Mission régionale d'autorité environnementale
BOURGOGNE - FRANCHE - COMTÉ

**Avis de la Mission Régionale d'Autorité environnementale
de Bourgogne-Franche-Comté
sur le projet de parc agrivoltaïque avec co-activité ovine
aux lieux-dits « les Liennes » et « les Grandes Bruyères »
sur la commune de Rigny-sur-Arroux (71)**

N °BFC-2024-4550

Localisation de l'aire d'étude immédiate et plan masse du projet (cf. chapitres 2.2.1 et 4.1.3 de l'étude d'impact)

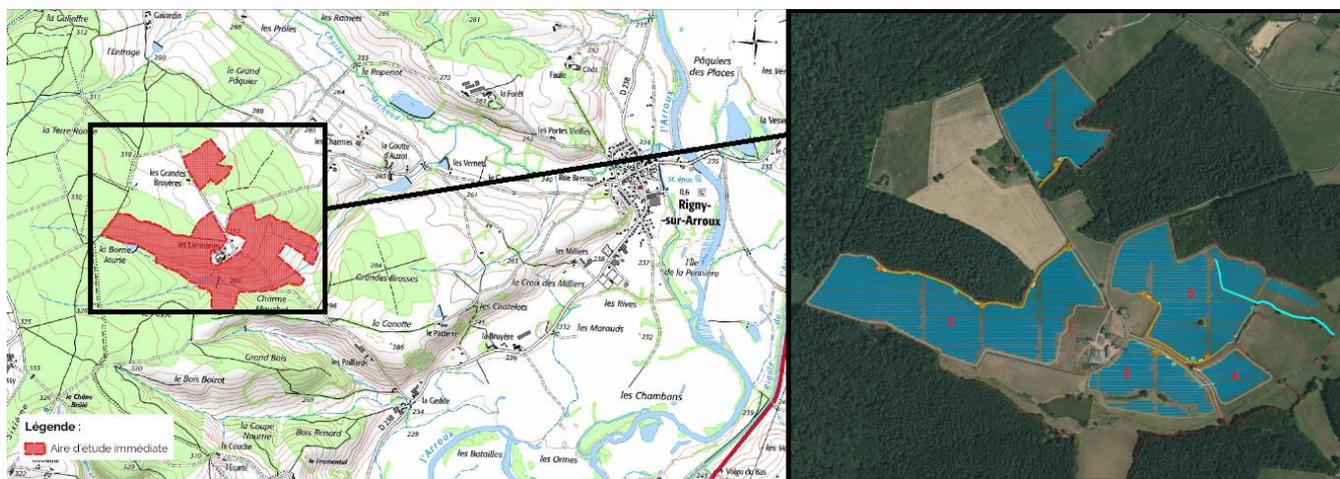
Au sein de l'emprise foncière de 53,16 ha qui sera clôturée en quatre parties (les zones 2 et 3 étant clôturées ensemble), la composante photovoltaïque du projet occupera une surface d'environ 39,15 ha, ce qui représente 52 % de la surface agricole utile (SAU) de l'exploitant agricole, avec lequel un bail emphytéotique sera établi. La surface projetée au sol des panneaux photovoltaïques sera de 14,16 ha, soit un taux d'occupation au sol de 36 % au niveau des emprises concernées.
